1～4号機外部電源喪失時の 運用の見直しに伴う変更について

2020年12月21日

東京電力ホールディングス株式会社

2. 実施計画の変更概要について

<大熊線3号及び4号線電源停止時>

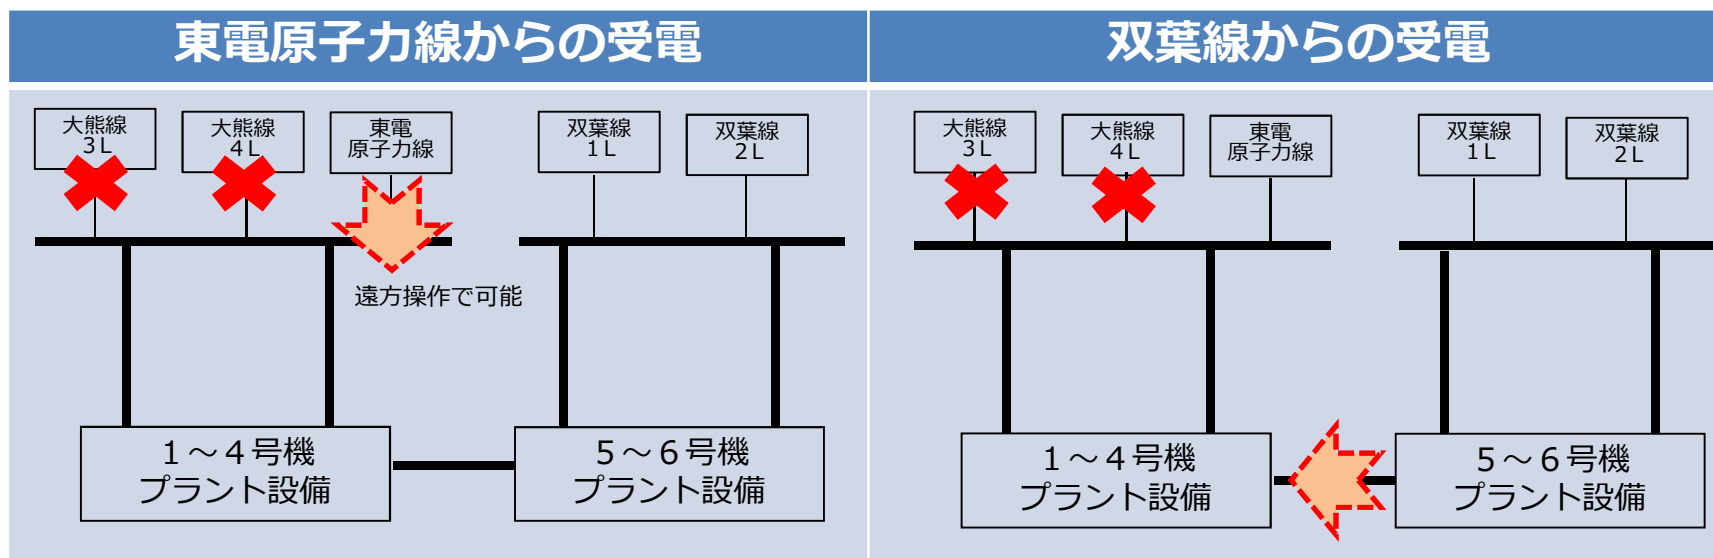
- 電源喪失時の運用については、以下の通り短縮化が図れる。
 - ✓ 東電原子力線での復旧については、断路器や遮断器の操作が必要となるが、免震重要棟からの遠方操作での受電操作が可能である。
(1～4号機と5～6号機間の連系線は現場操作が必要な箇所があり、現場出向等が必要となる。)
- ※ただし、送電系統事故の状況によっては、連系線での復旧が早期に可能な場合もある。

現場操作でのしゃ断器操作が
必要な箇所がある

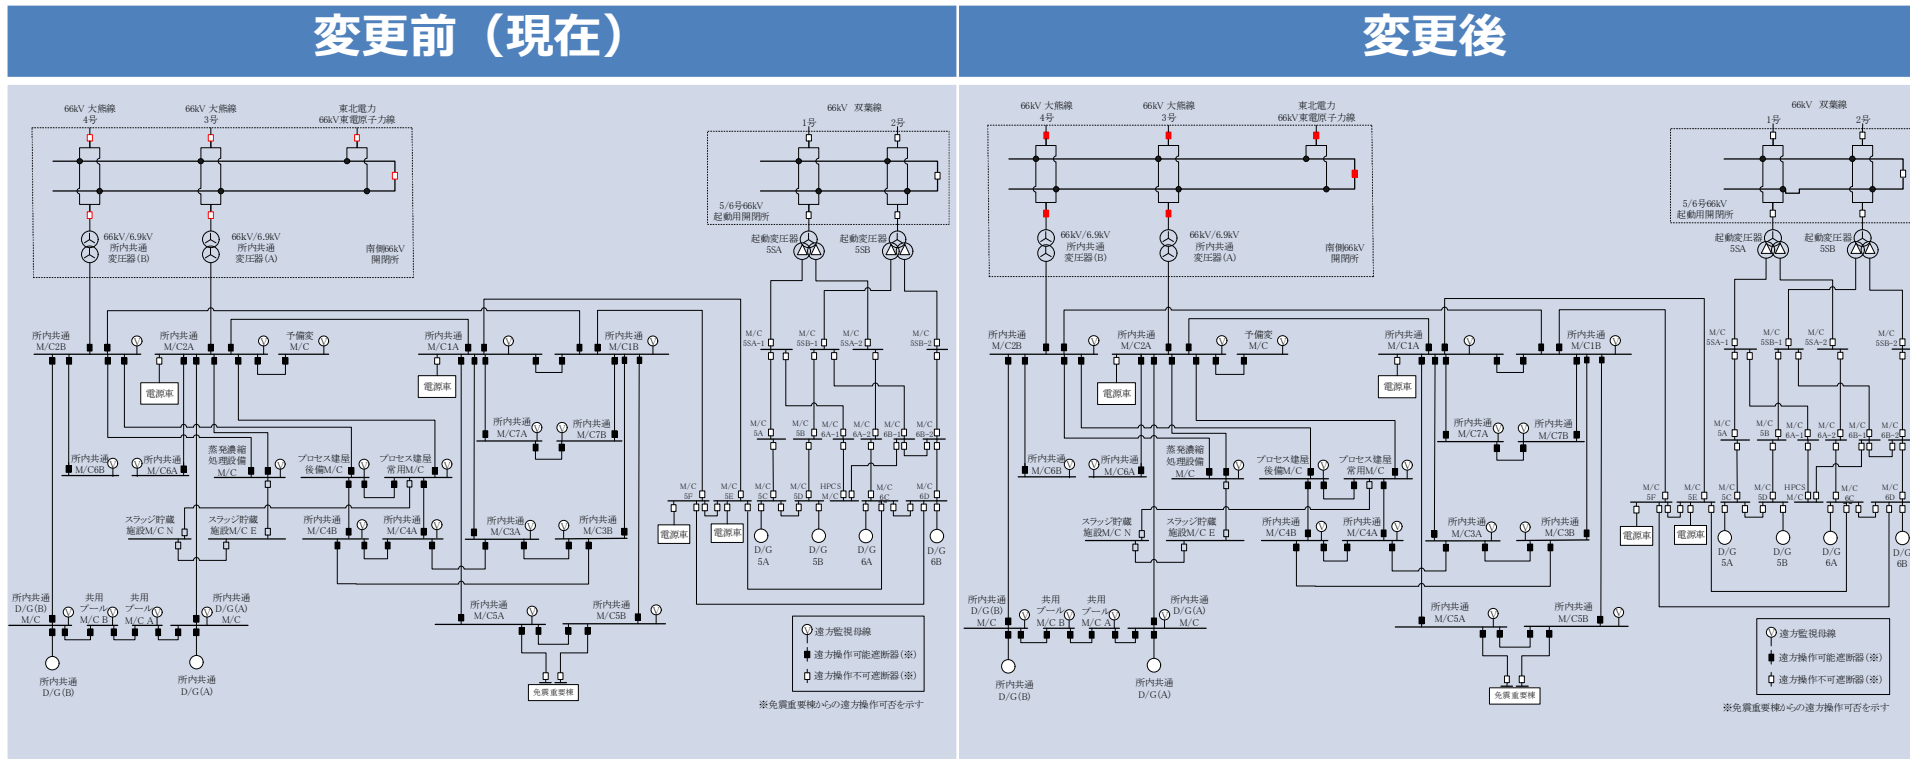
大熊線 3L, 4L 及び東電原子力線の遮断器については、免震重要棟からの遠方操作が可能であることから、記載の適正化を行う。(従前は、メタルクラッド開閉装置のみを対象として記載していた。)
